Inspraak VV Waterschap Hollandse Delta 10 november 2021

Agendapunt 3 Vaststellen voorkeursvariant Fietspad Korteweg door Willy Spaan, Comité Duik in de Dijk, Zuid-Beijerland

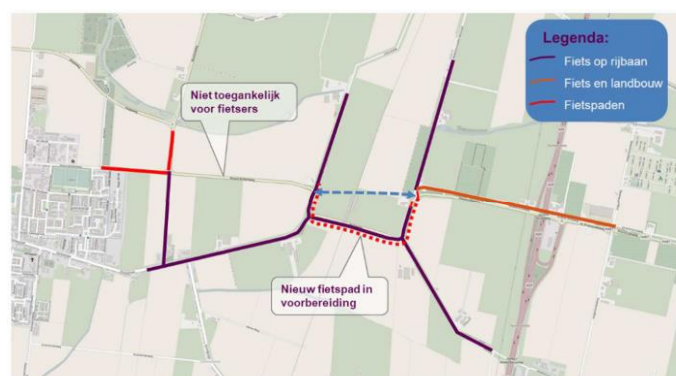
Er is echter nog steeds één voor ons onbegrijpelijk nadeel aan variant 4+, waarvoor wij uw aandacht vragen: Het fietspad aan het stukje Schoutsdijk in noordelijke richting is nog steeds aan de oostkant van de Schoutsdijk getekend, wat voor de fietsers een buitengewoon ingewikkelde en risicovolle oversteekplaats oplevert. De autoweg op de Schoutsdijk moet dan immers door fietsers twee keer worden overgestoken of met kostbare fietstunnels worden beveiligd. Bovendien geeft een fietspad aan de oostkant van de Schoutsdijk heel weinig gebruiksrendement, omdat er nauwelijks fietsverkeer in noordelijke richting op de Schoutsdijk is.

Het zou met het oog op de toekomst volgens ons veel praktischer zijn, als het fietspad aan de westkant van de Schoutsdijk komt te liggen.

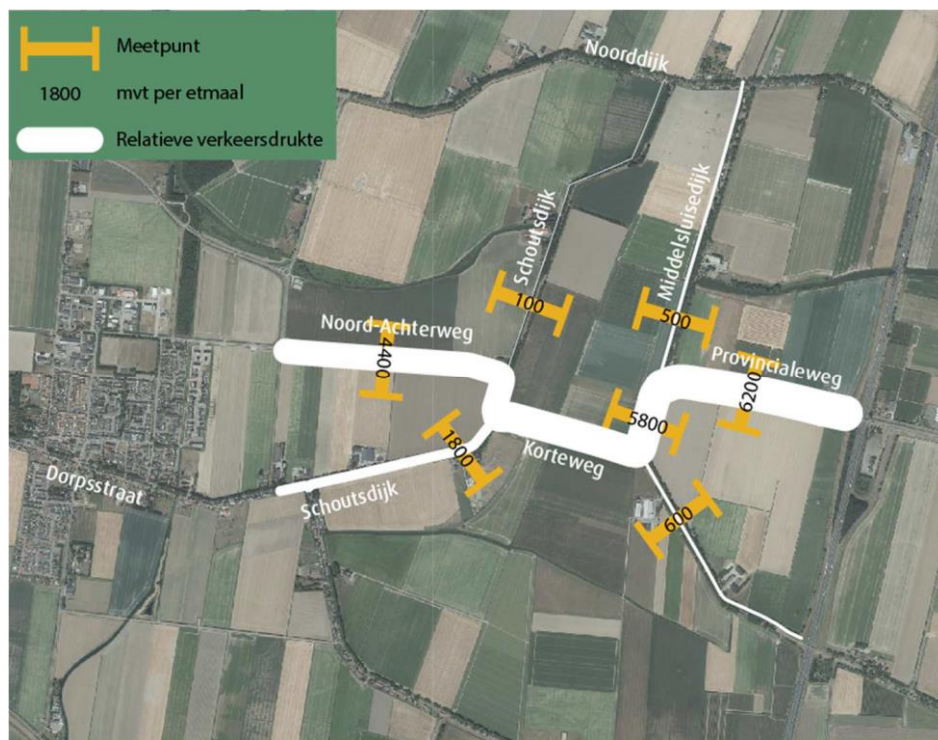
Door het ontbreken van een stukje fietspad langs de Noord-Achterweg (een doorgaande 80km-weg) en het verbod over dat stukje Noord-Achterweg te (brom)fietsen, **blijven alle fietsers vanuit Zuid-Beijerland en van en naar elders gedwongen de dijkroute via Dorpsstraat en Schoutsdijk te nemen.** Je kunt het hele dorp en het omliggende gebied per fiets niet op een andere manier uit of in. Ook alle fietsende recreanten en wielrenners zijn **verplicht** de hele dijkroute te nemen, als zij het dorp in oostelijke of westelijke richting willen passeren.

Dorpsstraat en Schoutsdijk worden in de rapporten van Goudappel Coffeng ten onrechte aangemerkt als 'veilige fietsroute', wat deze dijkroute beslist niet is, omdat vele bewoners genoodzaakt zijn hun auto's voor hun dijkhuis op de zuidelijke helft van de rijweg te parkeren, waardoor voor alle soorten weggebruikers slechts de noordelijke weghelft overblijft. Daardoor heeft elkaar tegemoetkomend verkeer voortdurend problemen met passeren en is de route vooral voor fietsers onoverzichtelijk en risicovol. De dijkroute is dus geenszins autoluw, wat ook uit de tellingen blijkt, en is voor fietsers helemaal niet 'veilig'.
